Mission régionale d'autorité environnementale

**Avis délibéré sur le projet d'installation d'une centrale photovoltaïque au sol à Villey-Saint-Étienne par la société EDF Renouvelables et sur la mise en compatibilité du Plan local d'urbanisme de la commune de Villey-Saint-Étienne (54)**

n°MRAe 2021APGE59

n°MRAe 2021AGE35

Figure 6 : Schéma d'implantation de la centrale photovoltaïque

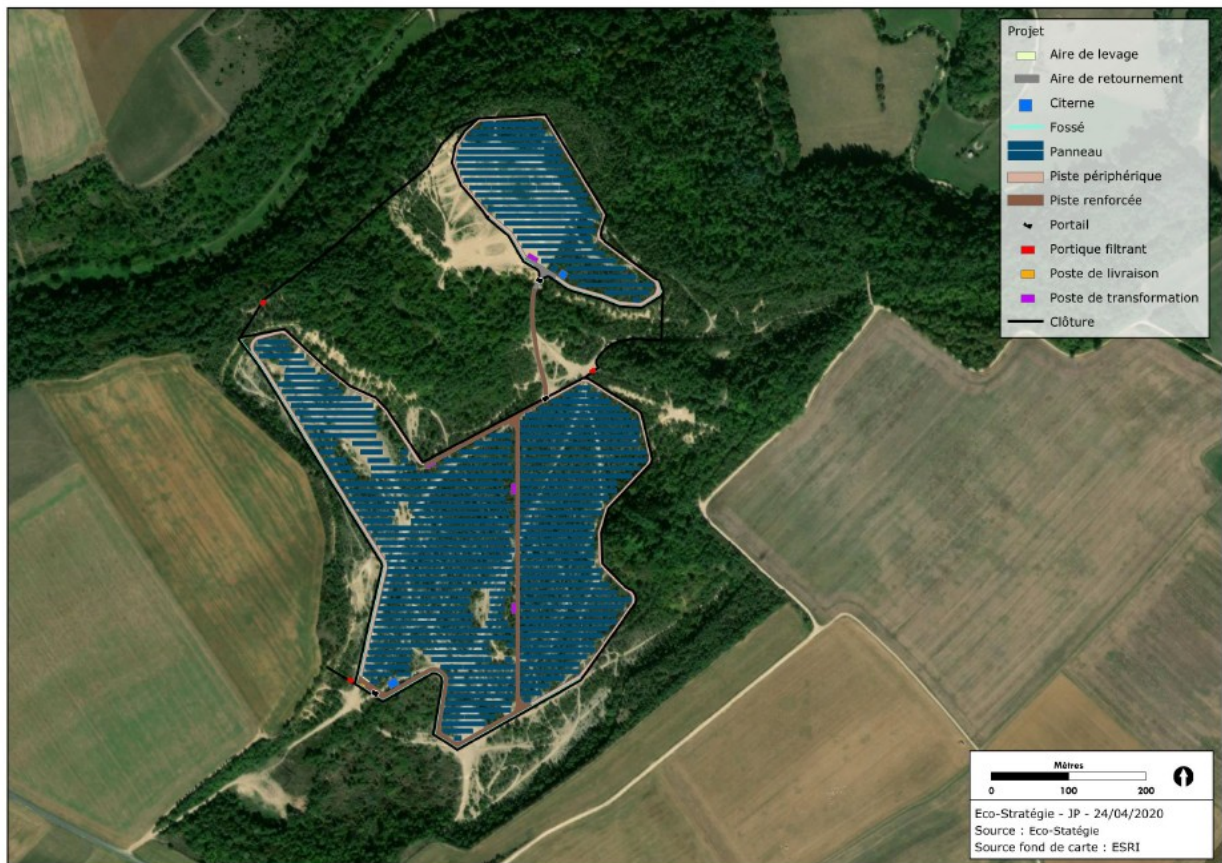
La clôture de 2 m de haut sera installée sur un linéaire de 3 493 m.

La hauteur maximale des structures porteuses des modules photovoltaïques sera de 2,8 m et la distance entre 2 lignes de structures sera de 3,2 m. Les structures auront une largeur de 6,40 m et une longueur de 9,59 m pour une surface projetée au sol de 6,15 m.

La structure qui porte les panneaux sera de type fixe et mise en place sur des pieux battus nécessitant une fondation peu profonde ou des longrines (maximum 2 m).

L'Ae s'est interrogée sur la profondeur de la nappe au droit du site, que ne précise pas le dossier et sur le risque que celle-ci soit atteinte par les pieux, notamment en cas d'incendie et du fait de la galvanisation des tables et du risque subséquent de contamination de la nappe par dissolution du Zinc par les eaux de pluie.

**L'Ae recommande de démontrer pour les diverses techniques possibles de fondations des panneaux que celle des pieux relève de la meilleure technologie pour la protection de l'environnement à cet endroit, par rapport à des fondations non invasives, par exemple sur longrines ou massifs en béton posés au sol.**
